CHIARIMENTI E INTEGRAZIONE PER ARPAE AL DOCUMENTO DI CLIMA E DI IMPATTO ACUSTICO

COSTRUZIONE NUOVO POLO SCOLASTICO DINAMICO Cod. STR 2018EDSCONC05

Stesura del 17 ottobre 2019

MARCATURA DELLE VELE ARCHITETTONICHE GIA' PRESENTI NEL PROGETTO - 1/2

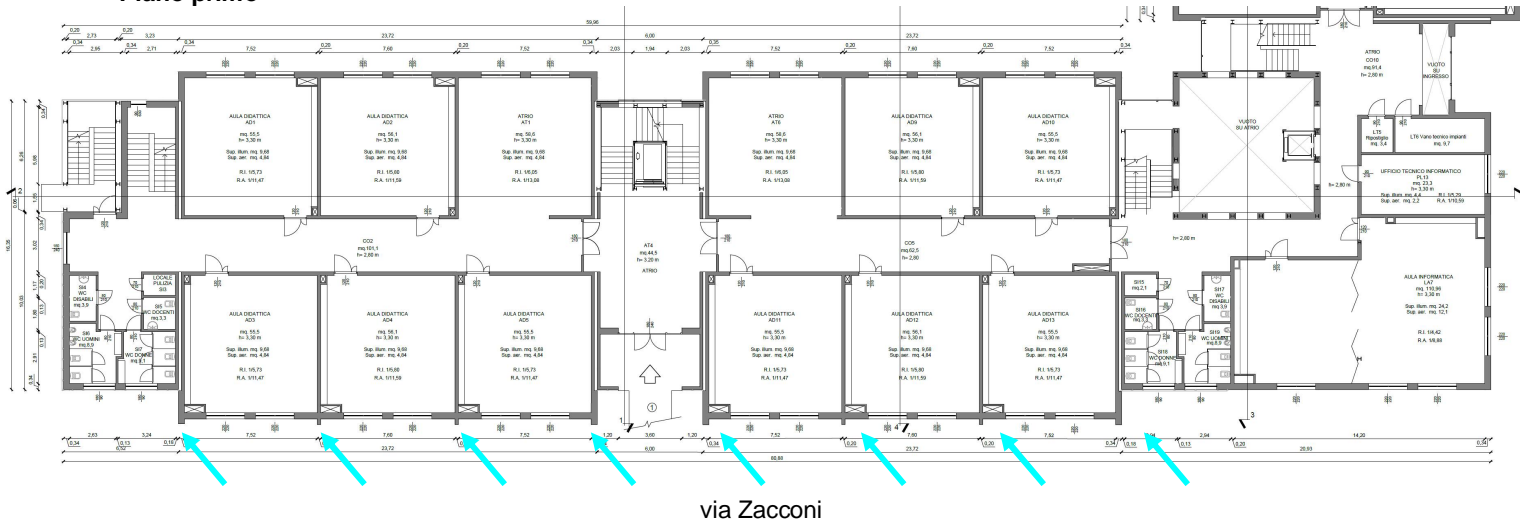
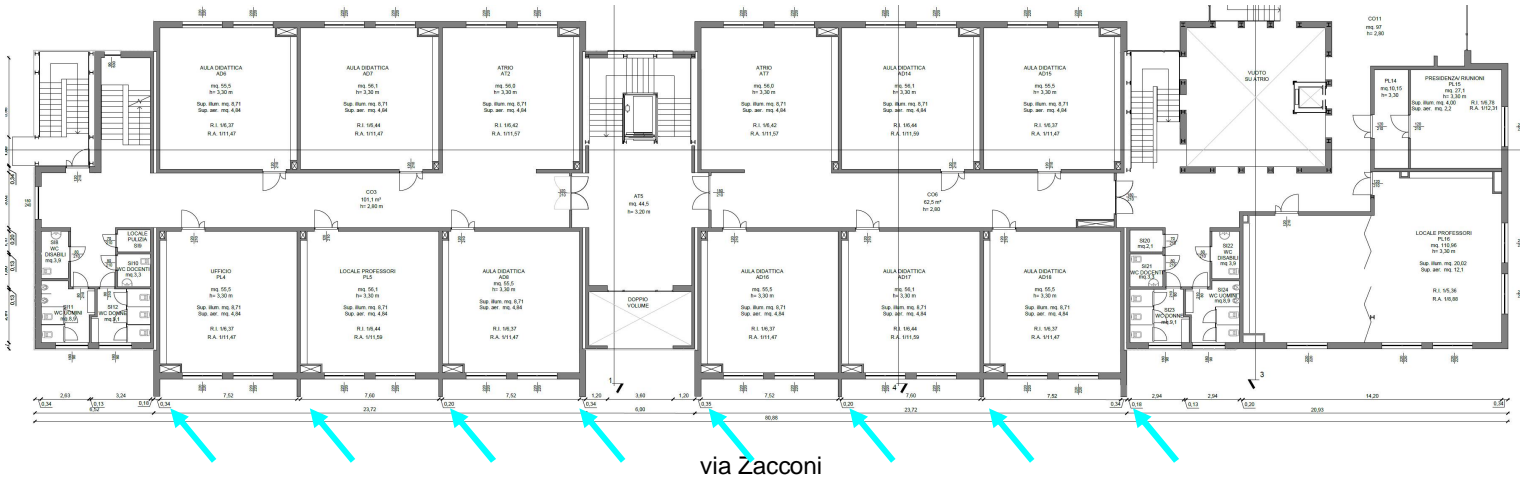
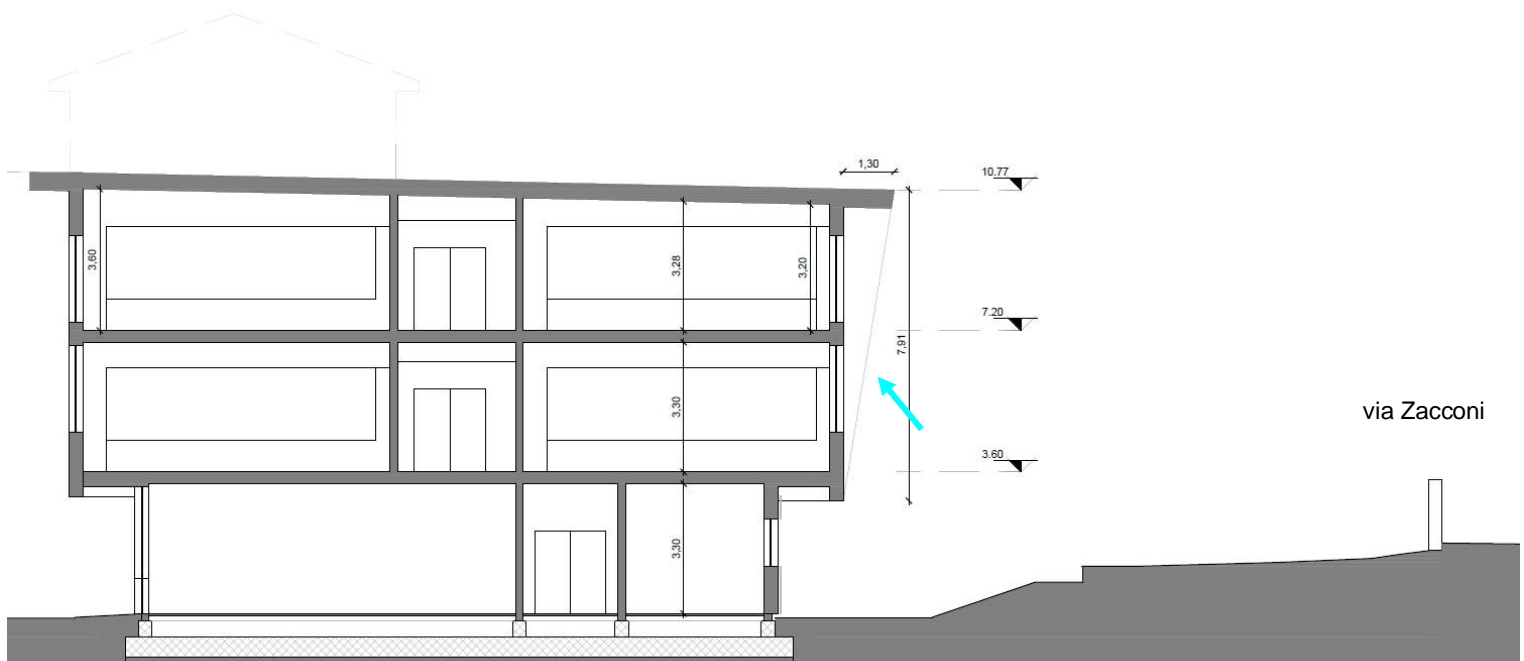
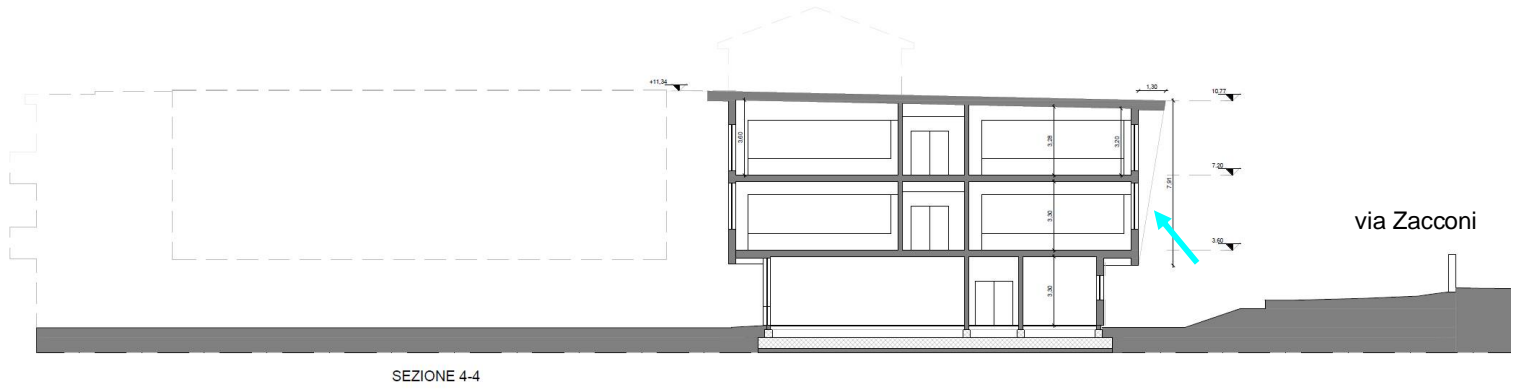
1. Qualora il collaudo acustico finale post-operam facesse riscontrare livelli sonori diurni superiori ai 50 dB(A) massimi ammessi per la classe acustica I destinata agli usi scolastici, avendo gli enti espresso chiaro desiderio di non volere barriere mitigative lungo la strada, viene valutato un possibile intervento mitigativo a "vele" poste sulla facciata dell'edificio rivolta verso via Zacconi, come illustrato di seguito. Il progetto architettonico prevede già elementi sporgenti triangolari nelle facciate esterne, posti ciascuno circa ogni 8 m uno dall'altro, come da immagini riportate alle pagg. 2-3, caratterizzati da un aggetto crescente da 0 m a 1,3 m al colmo.

Si è, quindi, raffinato il modello previsionale di calcolo inserendo anche questi elementi "triangolari capovolti" sulla facciata rivolta verso via Zacconi, come da progetto architettonico di cui alle pagg. 2-3 e come modellato con il software previsionale di calcolo IMMI mostrato in stralcio a pag. 5: minimi superamenti formali si riscontravano ancora ai piani secondi dei ricettori puntuali indicati nei documenti pregressi con 18, 19 e 22.

Si è pertanto pensato di definire un eventuale allargamento di tali "sporti a vela" in maniera da renderli rettangolari, prolungandoli con elementi romboidali trasparenti in policarbonato o PMMA (polimetilmetacrilato) o vetro in modo da avere degli sporti schermanti rettangolari finiti alti 7 m in tutto e profondi 3 m, come da immagini riportate alle pagg. 5-6.

Immagine 15.1bis - Mappatura delle isolivello sonore a 1,7 m dal p.c. con il progetto attuato, comprendente già le opere mitigative ai gruppi di VRV esterni posti sulle due testate - PIANO TERRA

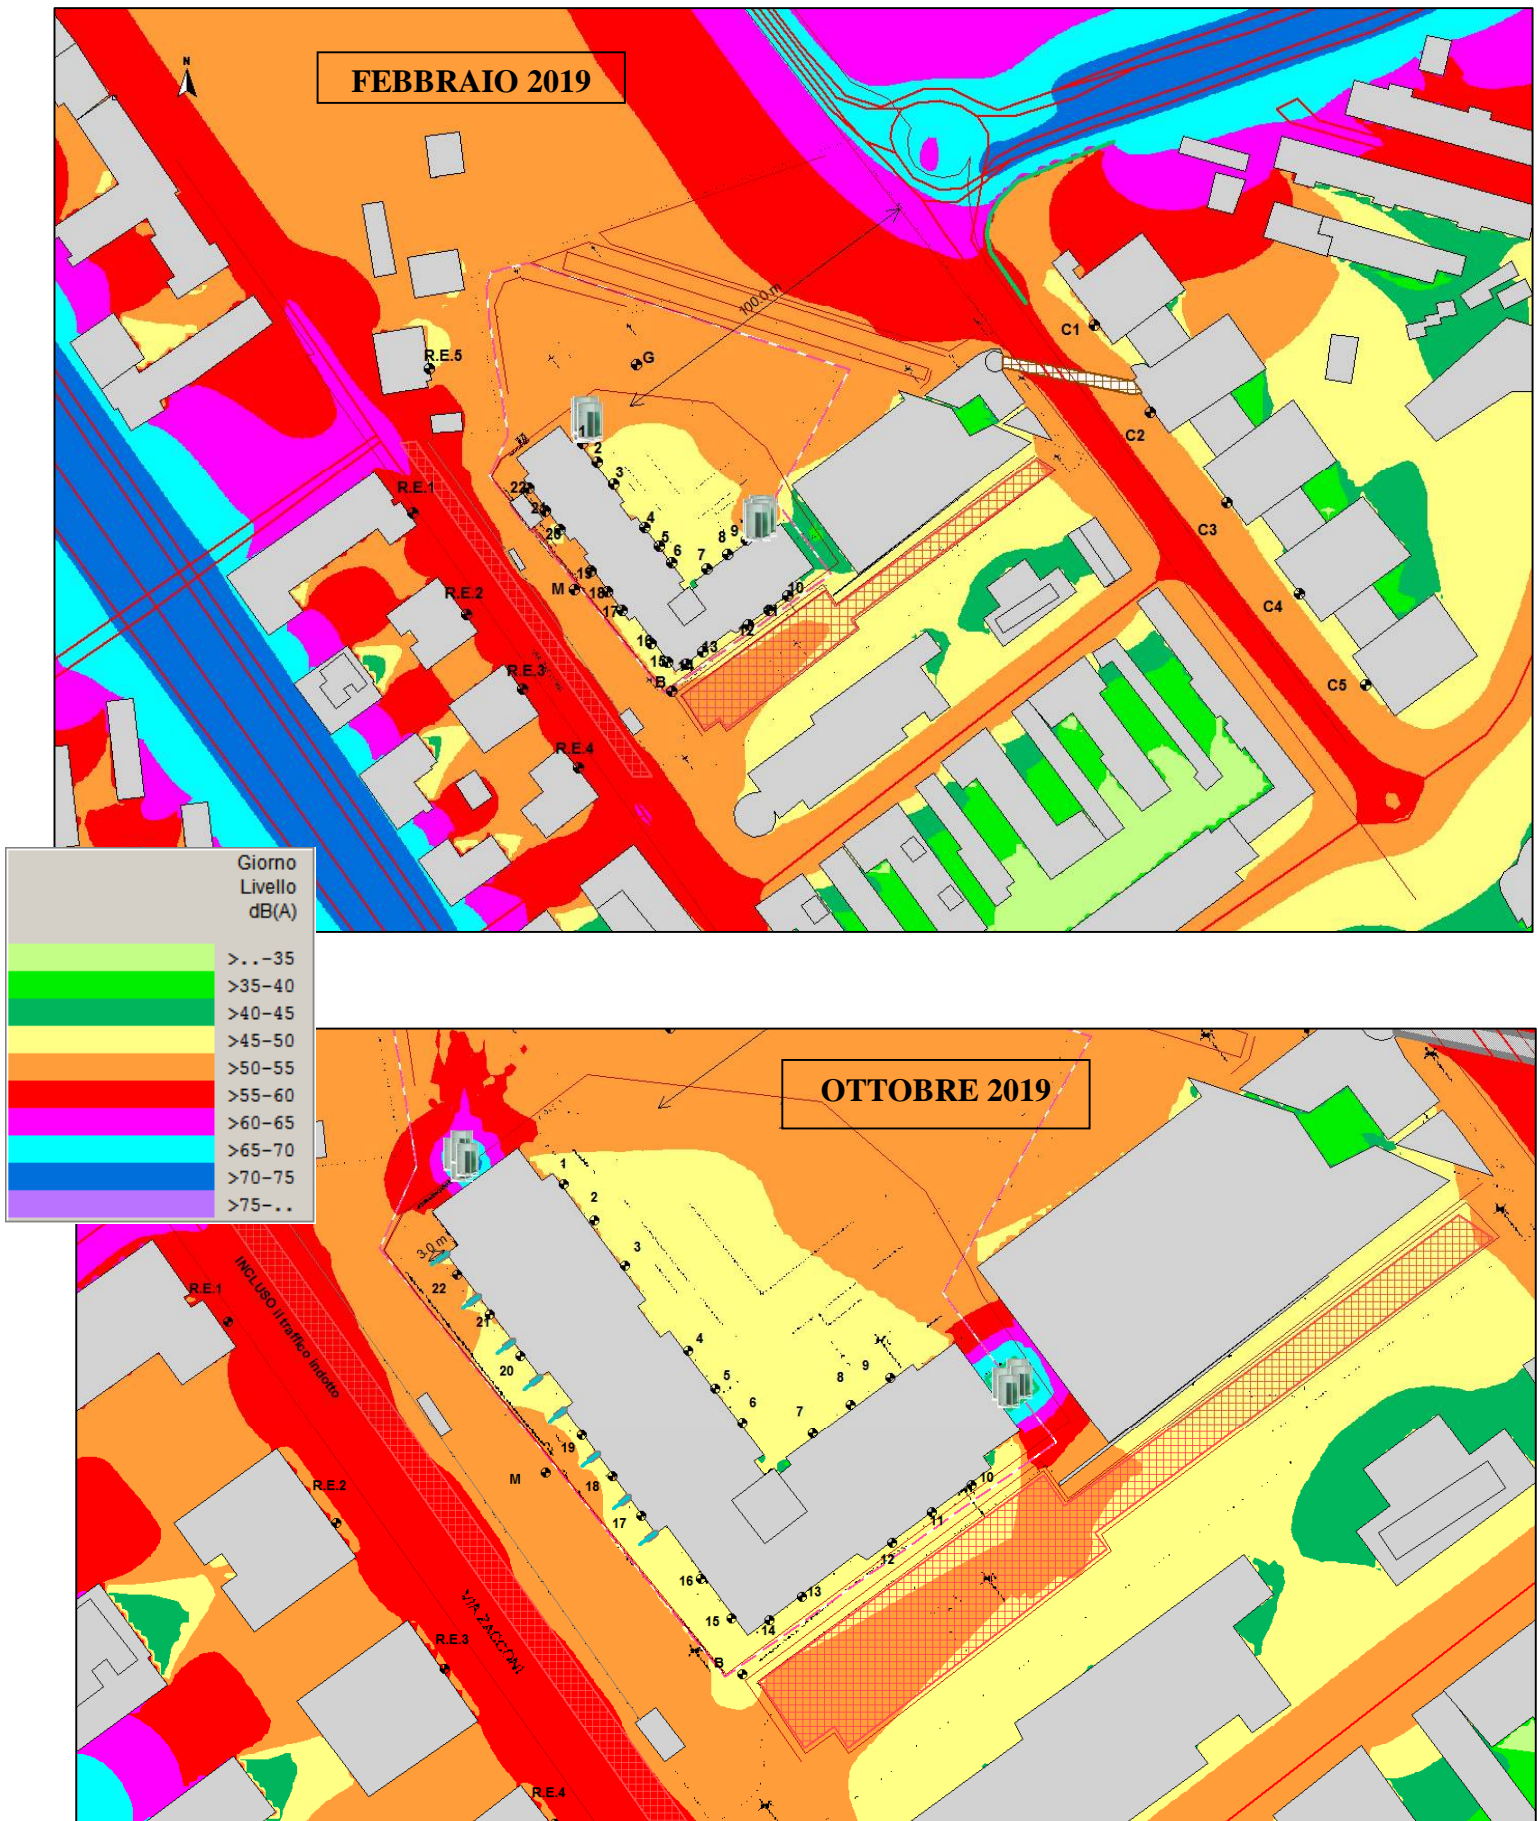
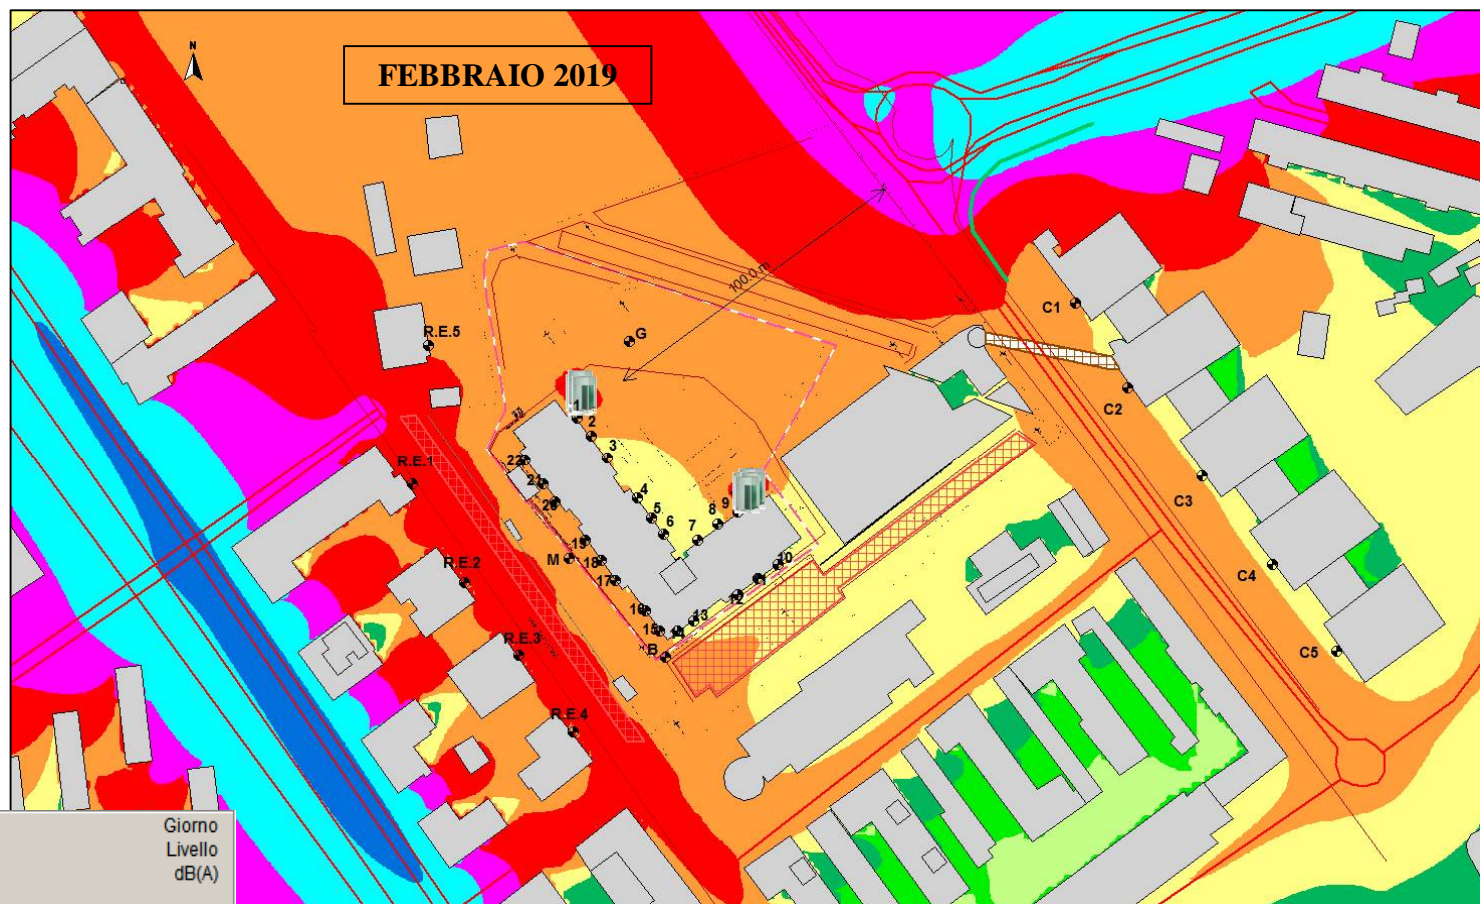
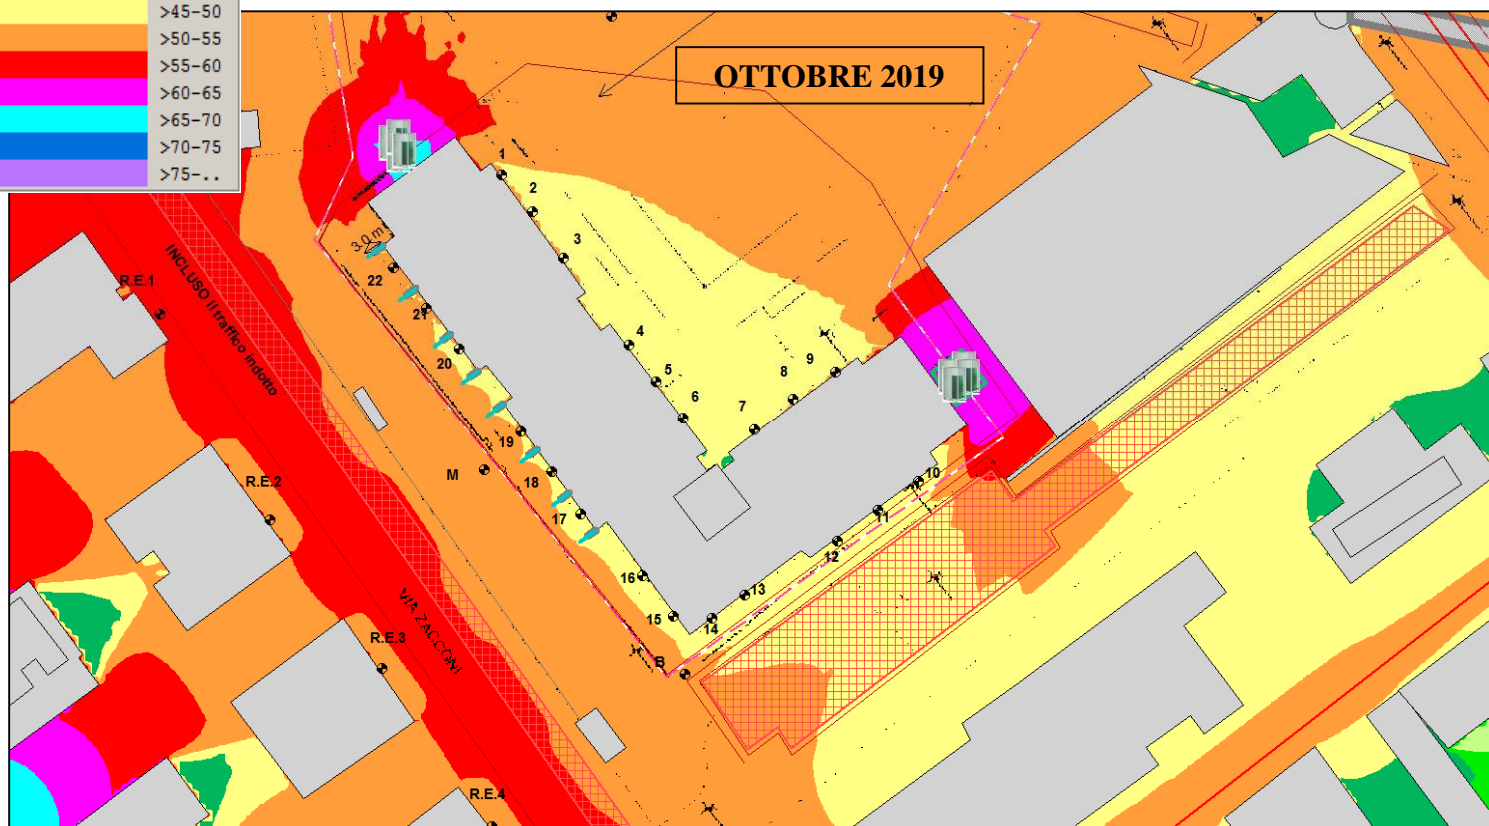
2. Si riportano, fine, le mappe acustiche ad 1,7 m, a 4,7 m ed a 7,7 m dal p.c. riferite allo scenario con le pompe di calore, i 4+4 VRV, spostate in testa alle due ali che costituiranno il Polo Dinamico, gruppi di pompe già mitigati con le stesse modalità illustrate nei documenti pregressi agli atti, e con le "vele" in facciata Sud-Ovest di cui al punto 1) inserite e modellate - vd. Immagini 15bis seguenti.

Queste mappe sono da confrontare con i dati della colonna centrale delle Tabelle 3bis di cui alle pagg. 9-10, tenendo conto che la griglia di calcolo orizzontale è di 2m*2m*1m, quindi un livello sonoro puntuale può ricadere all'interno di una isolivello come sul suo confine.

Nelle Immagini 15bis si riportano le mappe già agli atti (in alto delle pagine seguenti) a confronto con quelle nuove appena rieseguite con l'inserimento delle vele trasparenti e dei VRV mitigati posti in testa (in basso delle pagine seguenti).

Le mappe delle isolivello dell'ottobre 2019 sono state eseguite e riportate su area più ristretta, quindi a scala minore, per maggior chiarezza dei dettagli sul fronte Ovest del nuovo Polo Dinamico.
